ESTUDIO DE IMPACTO AMBIENTAL (CATEGORÍA II)
PROYECTO “URBANIZACIÓN PASEO DEL NORTE (SEGUNDA ETAPA)”
MODIFICACIÓN

SOLICITUD DE MODIFICACIÓN

La Modificación del proyecto conlleva:

TOPOGRAFÍA – PASEO DEL NORTE II – MODIFICADO

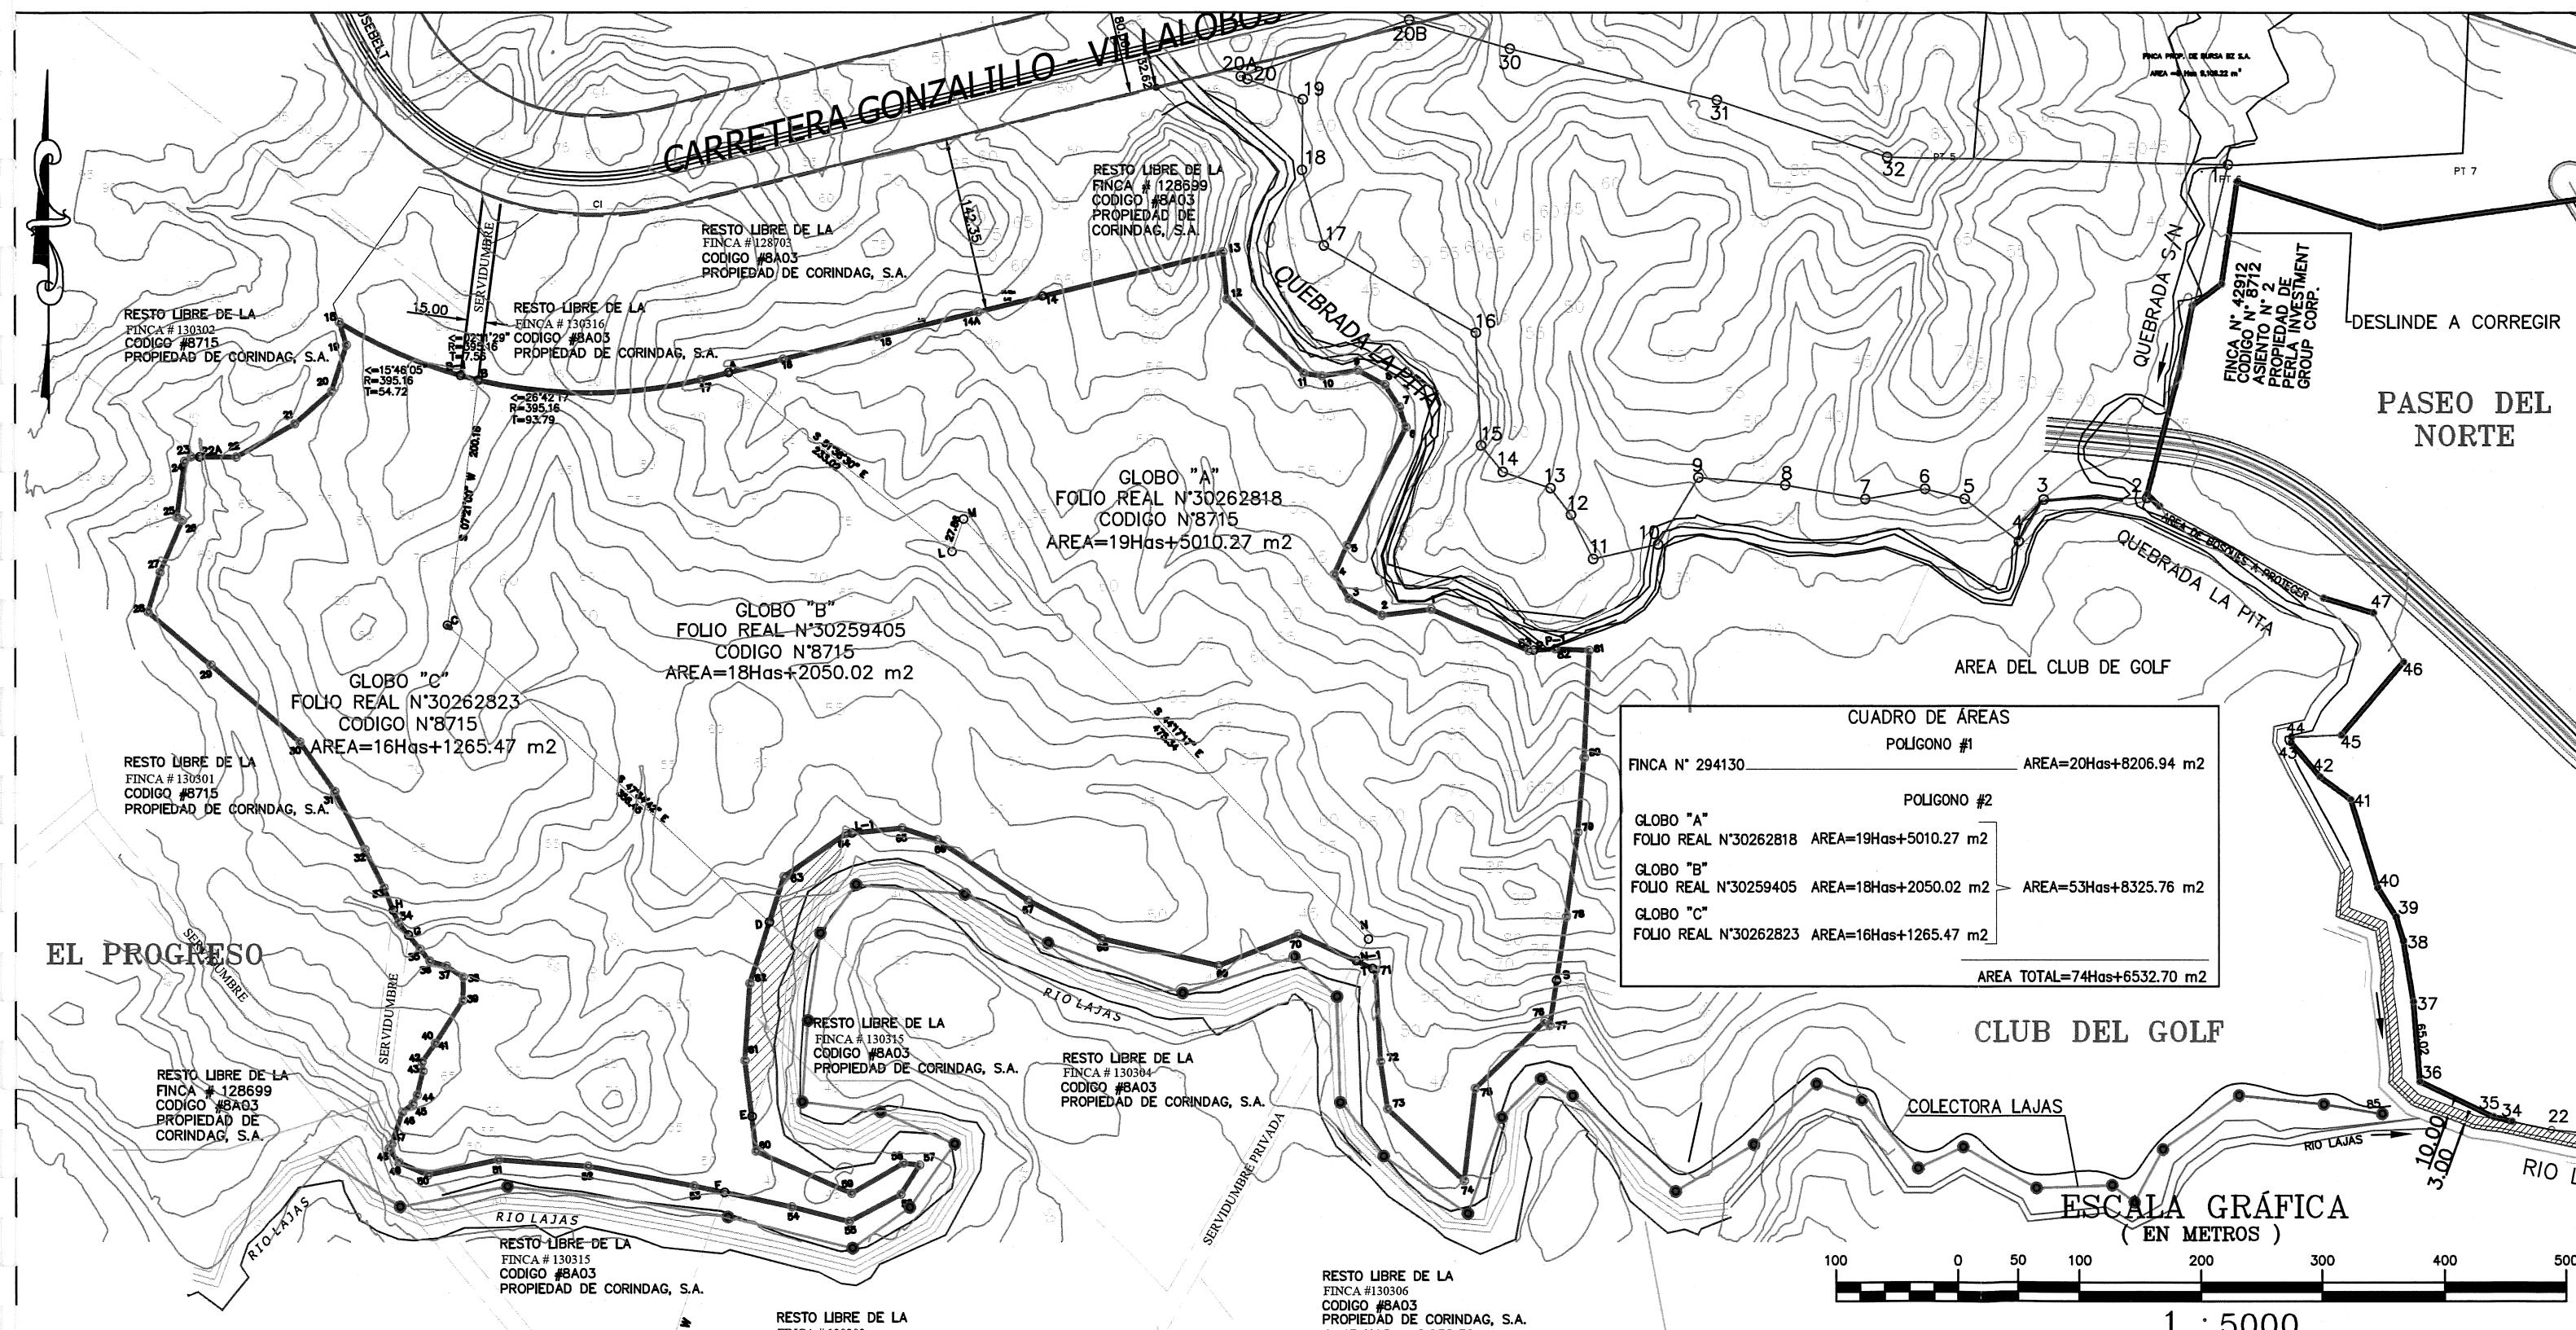
18. Plano de topografía (Aprobado) (Escala 1:5000)
19. Plano de topografía (Modificado) (Escala 1:5000)
20. Plano de fuentes hídricas (Aprobado) (Escala 1:5000)

FUENTES HÍDRICAS – PASEO DEL NORTE II – APROBADO

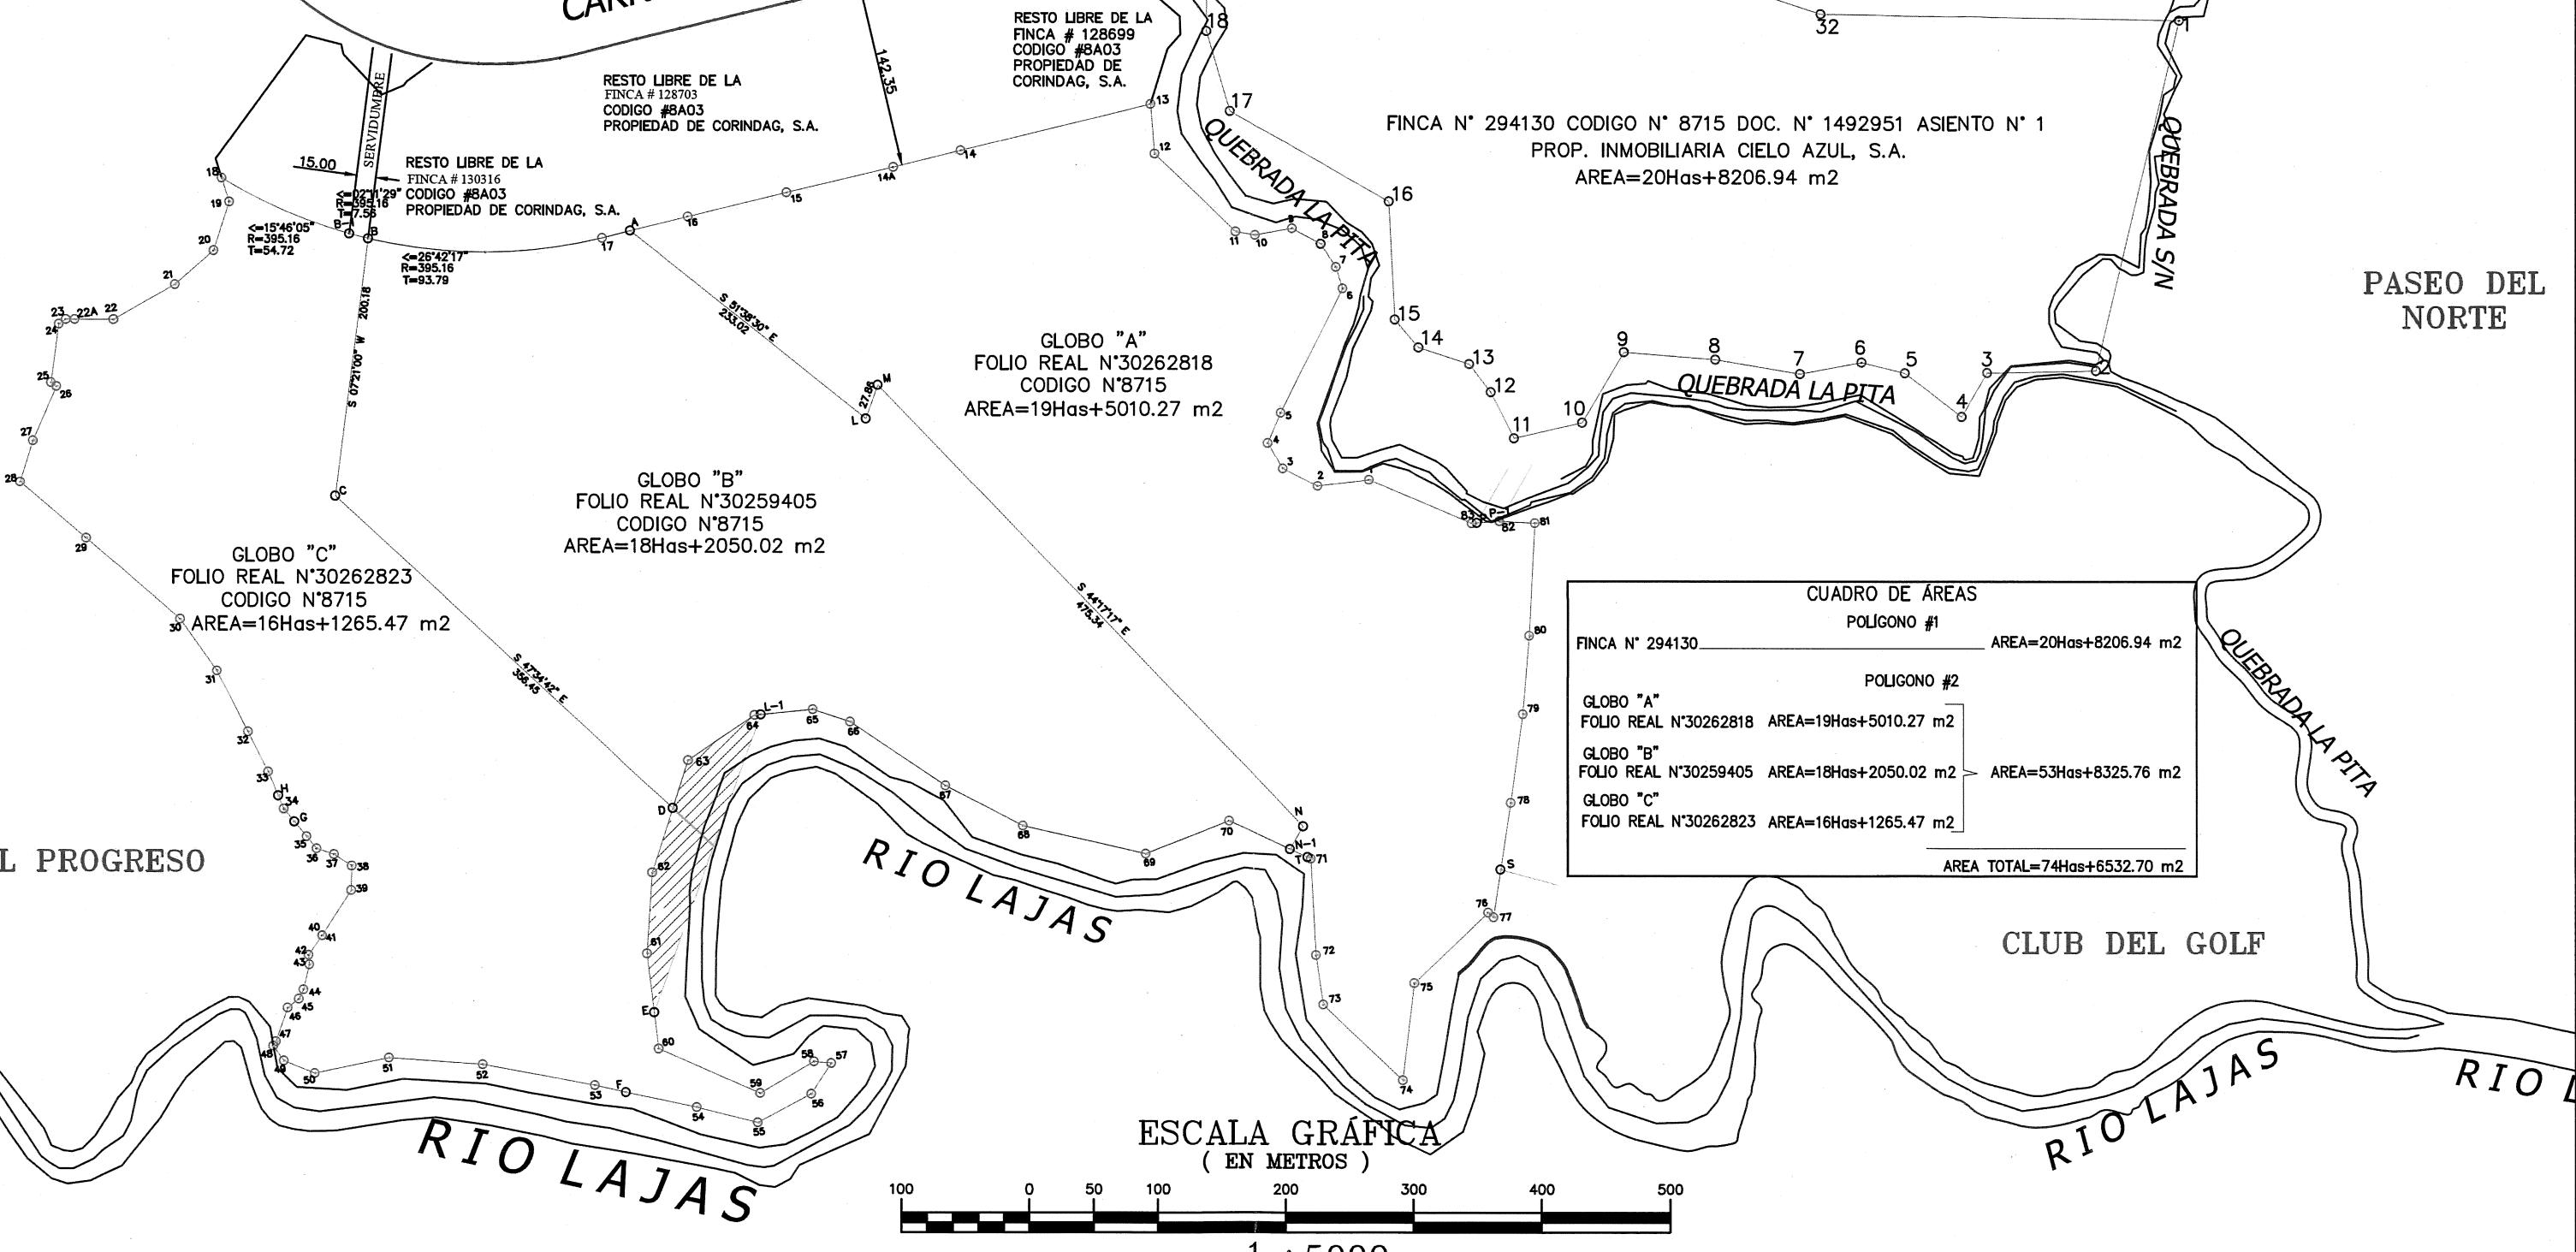
21. Plano de fuentes hídricas (Modificado) (Escala 1:5000)
22. Memoria Técnica Estructural/Estudio Hidrológico-Hidráulico (Quebrada Sin Nombre)
23. Planos Generales de la Obra Programada (Alcantarilla) .
